Stanovisko
provozovaných společností
Veolia Energie ČR, a.s.
pro účely stavebního řízení

Název akce:	Revitalizace veřejného prostranství u bývalého kulturního domu Válcoven plechu - projektová dokumentace	
Stručný popis akce:	Revitalizace zpevněných ploch, prodejní stánky, dešťová kanalizace a vodní prvek.	
Lokalizační údaje:	Okres:	Frýdek-Místek
	Obec:	Frýdek-Místek
	Název k.ú.:	Frýdek
Kontaktní osoba:		
Kontaktní údaje: tel., e-mail	731414902, vanek@vanekarchitecture.com	
Platnost vyjádření:	1 rok ode dne vyhotovení 20.07.2021

Příloha .1

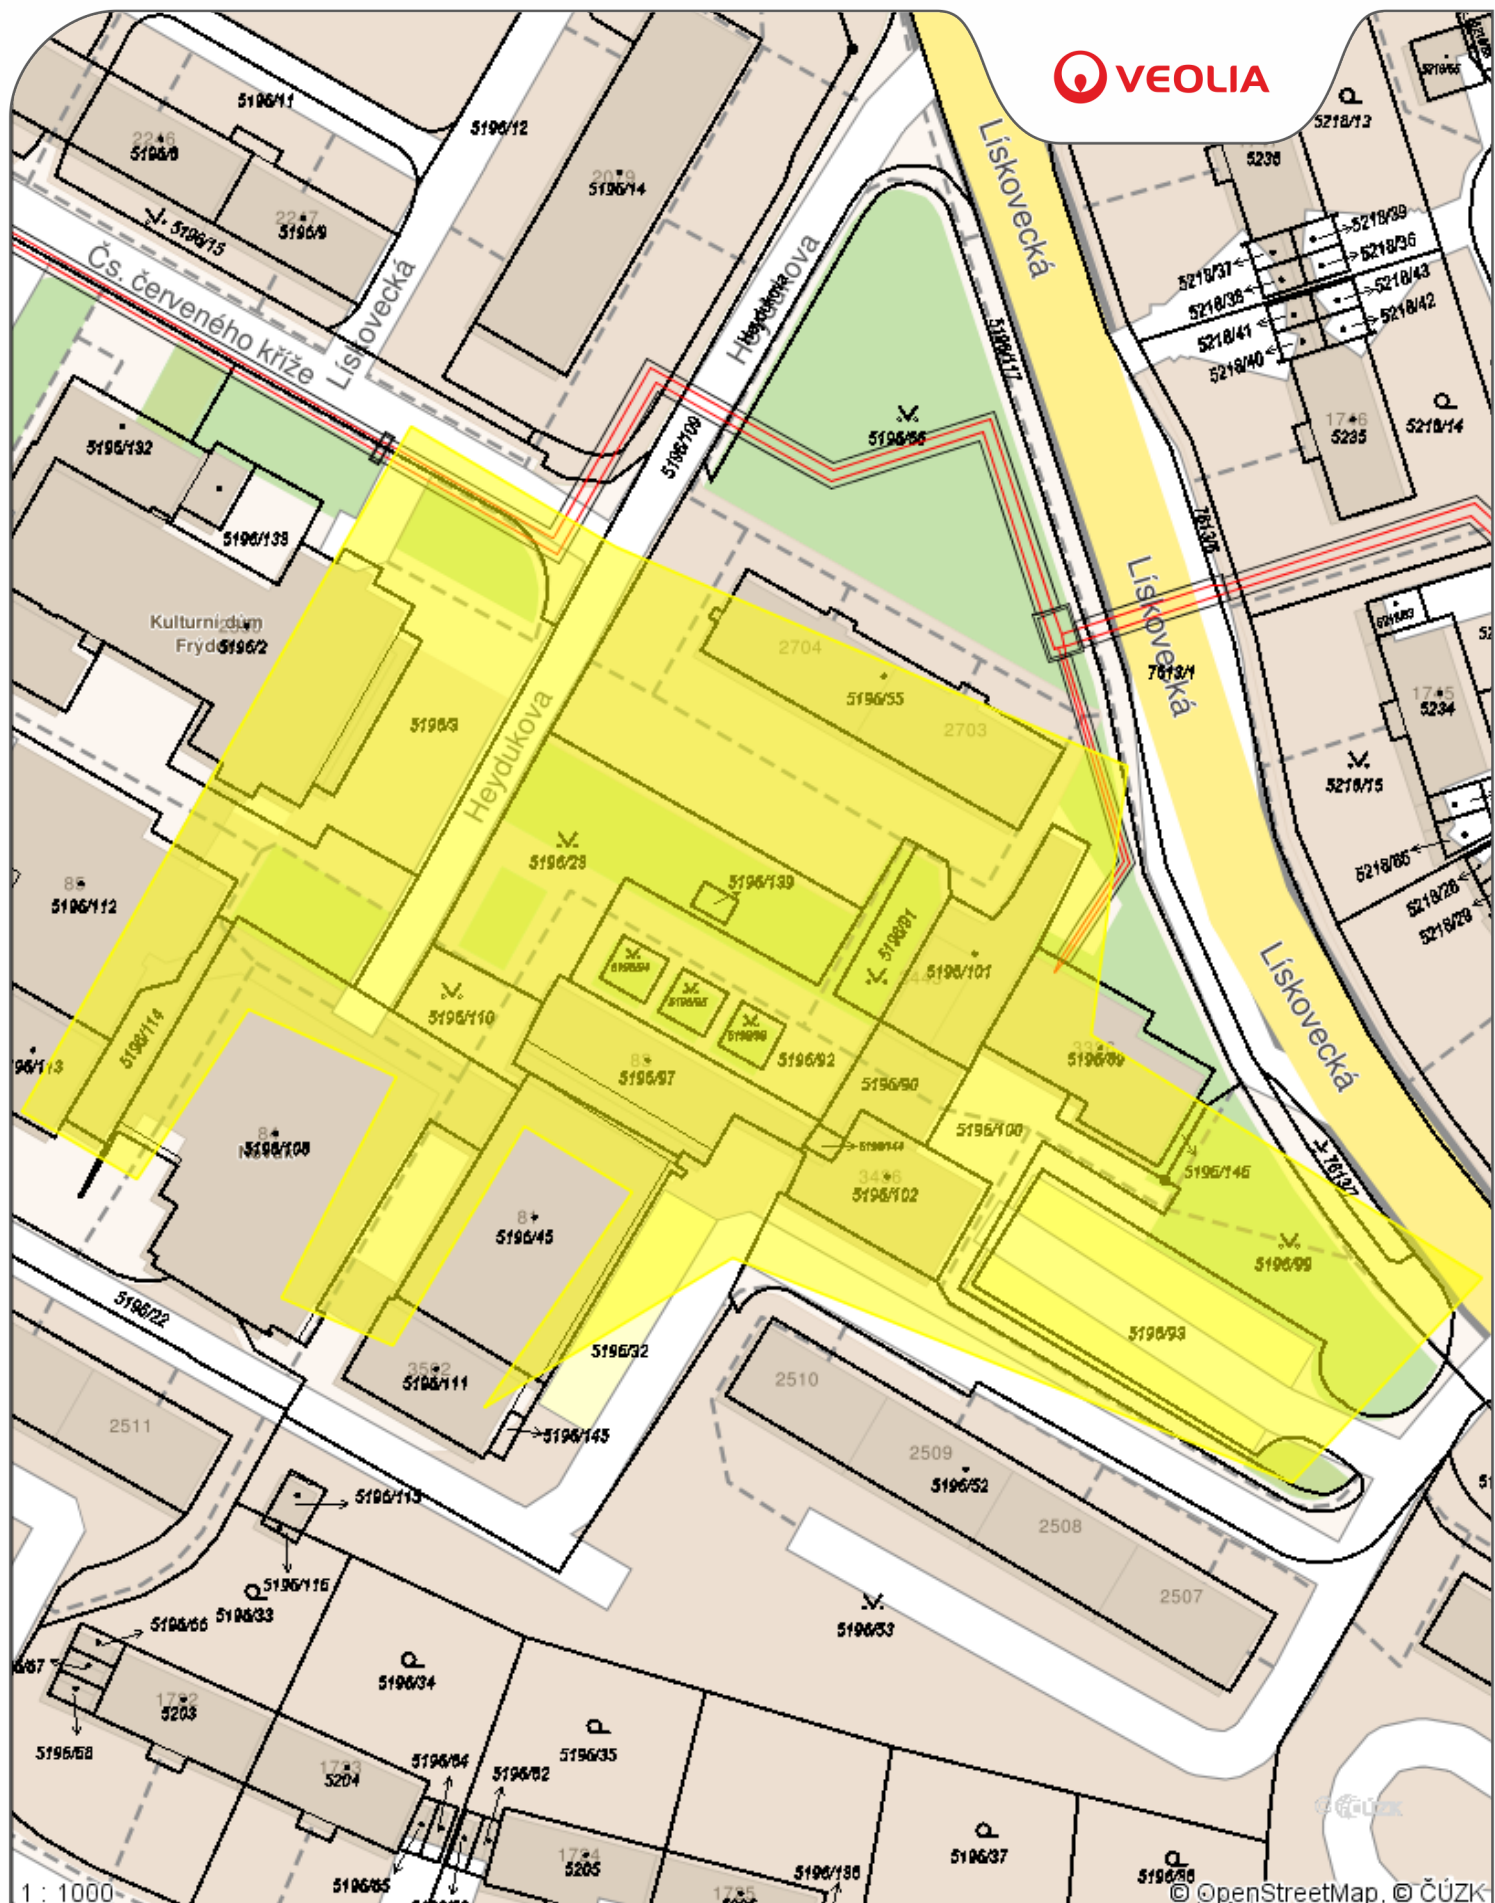
U podmínky dodržení SN 736005 upozorujeme na skutečnost, že tepelné vedení v podkladech Veolie není zaměřeno, ale pouze zakresleno. Přesnou polohu lze určit pouze sondážními výkopy s jejich následným zaměřením.
